Objet : ZAC Garonne-Eiffel – Requalification du pont Saint-Jean – Marché
n°202200035 – EXE 6

RECEPTION DES TRAVAUX

REPROFILAGE DU PONT SAINT JEAN - EXE6 - ANNEXE

UFO	
N°Affaire	SS433600
Description du projet	REQUALIFICATION DU PONT SAINT JEAN
Adresse du projet	Bordeaux, France
Date de fin	03/01/2024

17 - Remplir TPC en enrobé

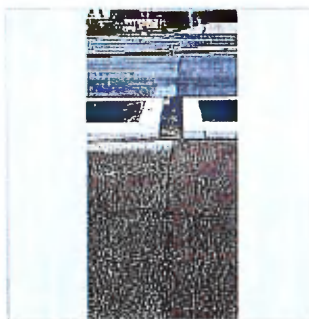
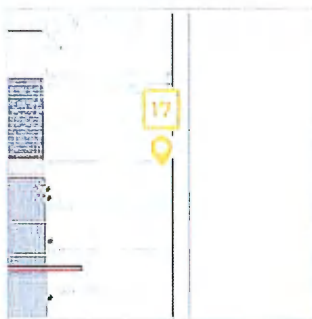
1.2	52	Contrôle technique	Sous réserve de la levée des observations figurant dans les avis du contrôleur technique concernant l'étanchéité
Partie 2			
2.1	17	Voirie	Remplir en enrobés la zone située dans le prolongement du TPC, à la jonction entre la dalle portée du pont Saint Jean et le boulevard Joliot Curie

18 - Recharger longrine gaz

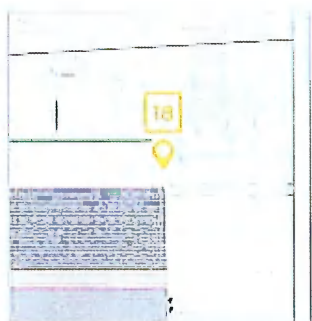
2.10	/	Mobilier	Fourniture et pose des bancs
2.11	50	DOE	Remise du DOE
Partie 3			
3.1	18	Voirie	Supprimer l'excroissance présente au niveau du trottoir à la jonction entre le pont Saint Jean et le boulevard Joliot Curie en rechargeant le long de la longrine du caniveau gaz

20 - Recharger longrine joint WM80

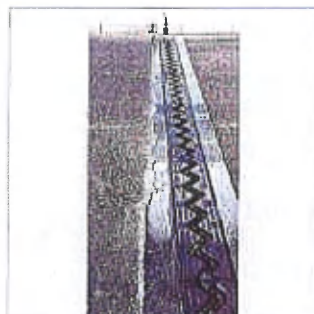
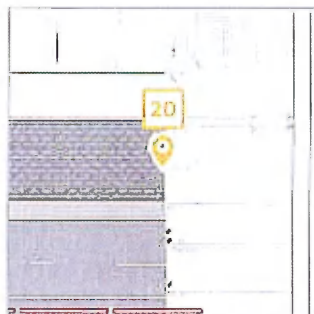
3.10	20	Joints	Recharger la longrine du joint WM80
3.11	23	Garde-corps	Reprise de peinture à prévoir au niveau de la main courante d'un garde-corps situé côté aval, en surplomb du quai Deschamps

21 - Poser capot et réaliser joint souple

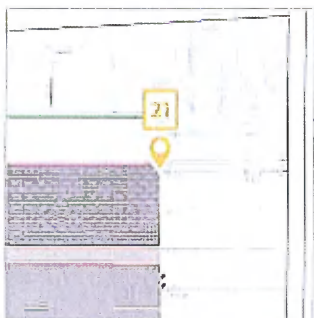
2.2	21	Joints	Poser le capot du joint WM80 au niveau de la bordure côté amont et réaliser un joint souple
2.3	22	Joints	Poser le capot du joint WM80 au niveau du muret VL + plaques sur trottoir amont

33 - Rouvrir et nettoyer les grilles

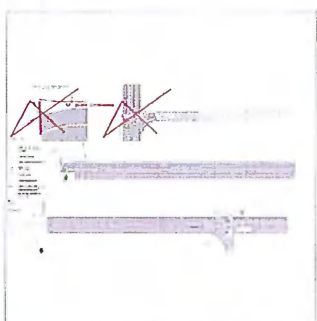
3.16	28 / 32	Assainissement	Ouvrir et nettoyer l'ensemble des grilles de collecte des eaux pluviales située au niveau du trottoir amont
3.17	29	Eclairage	Revoir l'alimentation du mât 57316

34 - Fermer arrière platine 57313 et tous les mâts amont

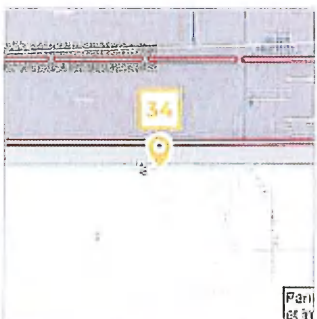
3.18	34	Eclairage	Reprendre le béton en pied des mâts d'éclairage côté amont pour inclure l'arrière de la platine côté Garonne et éviter que les bouchons de protection des tiges d'ancrage ne sortent du béton

37 - Boucher trou enrobé en face mat 57309

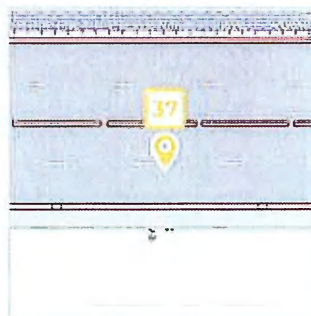
3.2	37	Voirie	Reboucher le trou présent au niveau des voies de circulation générale au droit du mât 57309
3.3	41	Voirie	Comblent le trou présent sur trottoir aval en extrémité rive gauche du pont Saint-Jean

38 - Reprendre chanfrein pied de garde corps côté amont

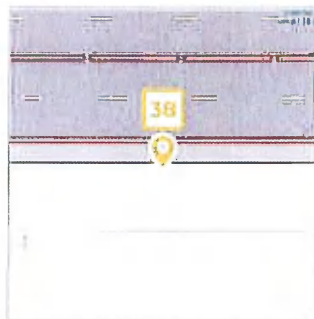
3.14	30	Garde-corps	Reprendre le chanfrein réalisé en pied des garde-corps côté amont (partie manquante côté trottoir)
3.15	39	Garde-corps	Reprendre la peinture de l'un des garde-corps situé à proximité du mât 57303

40 - Reprendre capot et évacuation d'eau

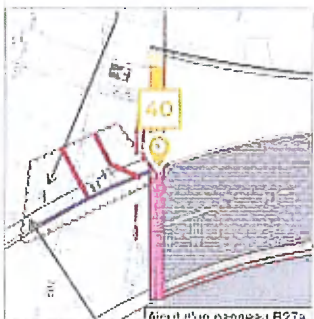
2.7	42 / 46	Joints	Reprendre le capot du joint rive gauche réalisé au niveau de la bordure côté aval et l'évacuation des eaux, supprimer l'écoulement présent au droit du joint au niveau du caisson aval

43 - Changer plaque pied de mat 57319

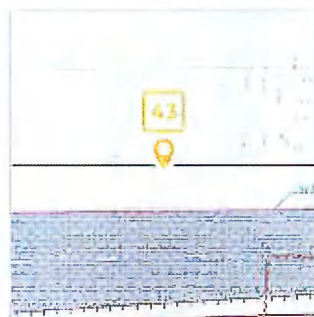
3.19	35 / 43	Eclairage	Remplacer les plaques donnant accès à la corniche qui sont abîmées (exemple : plaque située au pied du mât 57319)
3.20	49	Eclairage	Recharger le socle béton du mât 57315 pour cacher les capuchons des tiges d'ancrage
3.21	31	SLT	Reprendre le pied du support SLT côté amont et repeindre le pied du support (présence de rayures)

45 - Nettoyer enrobé caisson aval pile 4

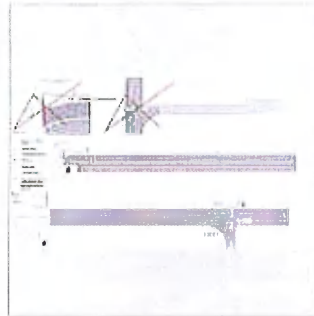
3.4	45	Voirie	Nettoyer l'enrobé présent au niveau du caisson aval pile 4
3.5	47	Voirie	Traiter les faces vues des bordures en extrémité du TPC (côté rive droite)
